Comentarios al "Proyecto de Resolución que fija los Precios en Barra aplicables al período comprendido entre el 1 de mayo de 2013 y el 30 de abril de 2014" (Resolución N° 028-2013-OS/CD)

CARTA N°: ENR/270-2013

SUGERENCIAS Y OBSERVACIONES AL PROYECTO DE RESOLUCIÓN QUE FIJA LOS PRECIOS EN BARRA APLICABLES AL PERÍODO COMPRENDIDO ENTRE EL 01 DE MAYO DE 2013 Y EL 30 DE ABRIL DE 2014

Gráfico N°1

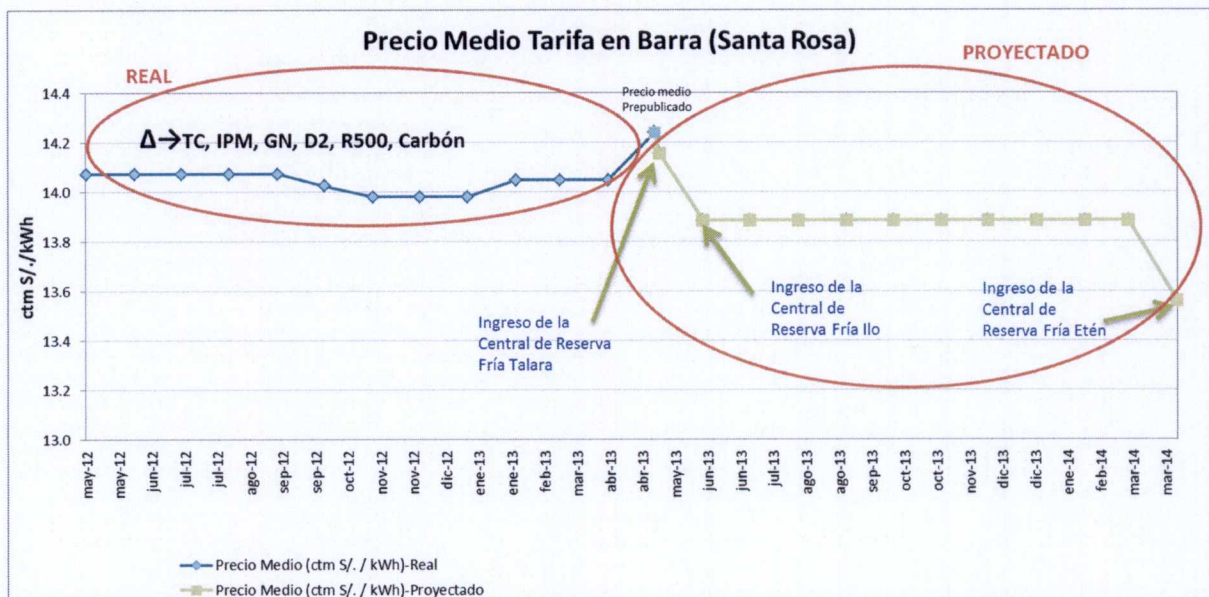
Sin perjuicio de lo mencionado anteriormente, OSINERGMIN debe tener en cuenta que la comparación del Precio en Barra Teórico con los Precios de Licitaciones, se ha efectuado únicamente cuando el MRFO no ha sido descontado con el porcentaje correspondiente a la Reserva Fría. En ese sentido, si se aprueba las Tarifas en Barra conforme la pre-publicación, en el momento que entren en operación las unidades de Reserva Fría, el Precio de Potencia disminuirá y el precio promedio en barra será menor que el 90% del precio promedio de las licitaciones, con lo que se incumpliría con lo dispuesto en la Segunda Disposición Complementaria Final de la Ley N° 28832, el cual establece que los precios en barra no deben diferir en más de diez por ciento (10%) del promedio ponderado de los precios de las licitaciones.

En el Gráfico N° 1 se muestra que el Precio Medio de la Tarifa en Barra real para el periodo de mayo 2012 a marzo 2013 donde se puede notar que la tarifa recoge pequeñas variaciones de 0.2% producto de los cambios en los indexadores de Tipo de Cambio (TC), Índice de Precios al por Mayor (IPM), Gas Natural (GN), Diesel2 (D2), Residual 500 (R500), Carbón. Sin embargo, para el periodo mayo 2013 a abril 2014 al introducir el factor de MRFO se están incorporando variaciones externas con lo cual el precio medio disminuye en -5% y el precio de potencia en -20%, dichas variaciones distorsiona el precio medio de la tarifa en barra alejándolo del precio promedio de las licitaciones.

Por lo tanto, OSINERGMIN debe eliminar el factor de actualización del MRFO (FMR) de la fórmula de actualización del precio de potencia de punta a nivel de generación (PPM) por las razones expuestas anteriormente.
